**Avis de la Mission régionale d'autorité environnementale  
de Nouvelle-Aquitaine sur le projet de révision allégée n°3  
du plan local d'urbanisme intercommunal (PLUi)  
de Lot-et-Tolzac (47)**

n°MRAe 2022ANA43

dossier PP-2022-12174

**Porteur du Plan (de la Procédure) :** communauté de communes Lot-et-Tolzac

Figure n° 2: Zonage actuel et après révision allégée n°3 du PLUi (résumé non technique page 19)

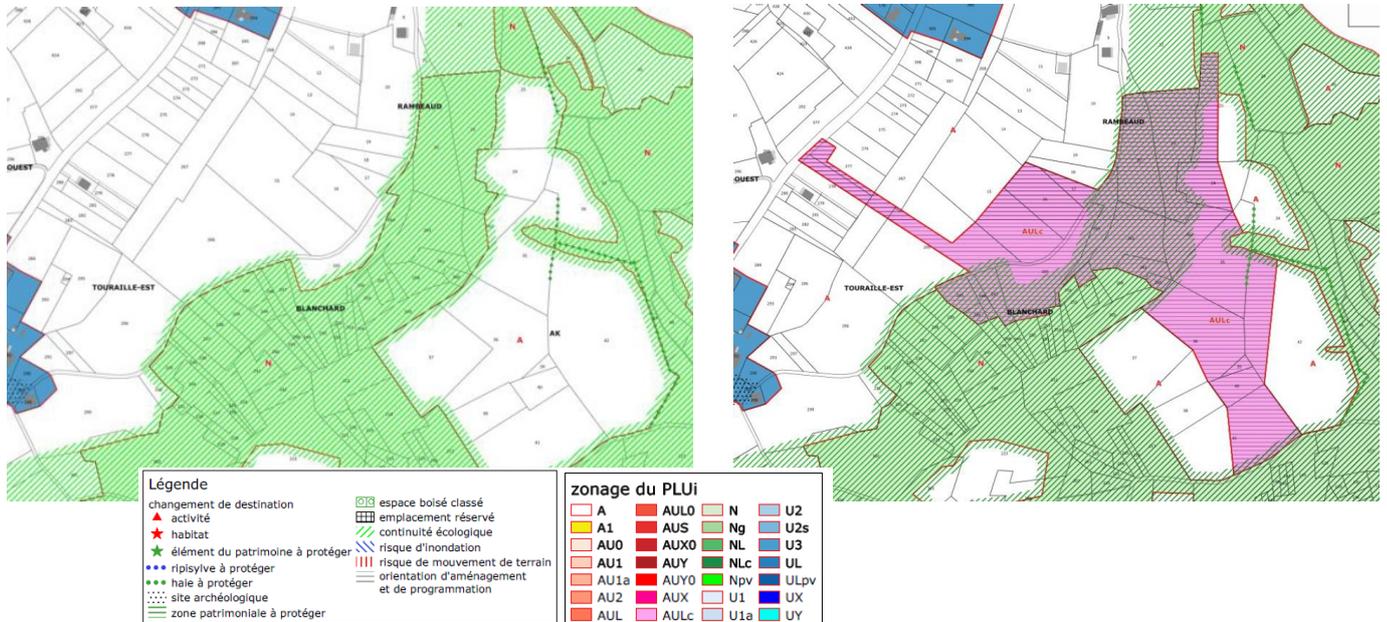
Par ailleurs, la délimitation de la zone du projet a été réalisée pour éviter la zone humide et l'habitat du Cisticol (zone de jachère), qui demeurent en zone naturelle N. En revanche, les arbres d'intérêt faunistique identifiés en figure n°4 ne font l'objet d'aucune protection dans le zonage ni l'OAP présentés respectivement en figures n°2 et n°3..

**La MRAE relève une incidence résiduelle des constructions sur le corridor écologique. Elle recommande, pour prendre en compte leurs fonctionnalités faunistiques, de mettre en œuvre dans le règlement une mesure de protection des arbres remarquables.**

Figure n° 3: orientation d'aménagement et de programmation de la zone AULc (résumé non technique page 20)

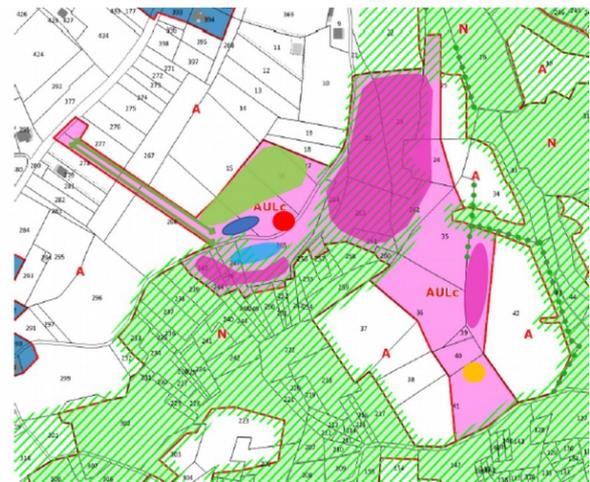
L'OAP prévoit un parking automobile de 30 places au minimum<sup>7</sup>, ce qui ne permet pas de garantir une limitation de l'artificialisation des sols pour cet usage. Par ailleurs, le stationnement vélo n'est pas précisé alors que le dossier évoque le développement en cours de ce mode de transport.

**La MRAe recommande de fixer un nombre de places de parking maximum et un nombre de stationnement vélo minimum afin de limiter l'emprise des infrastructures et les surfaces artificialisées.**
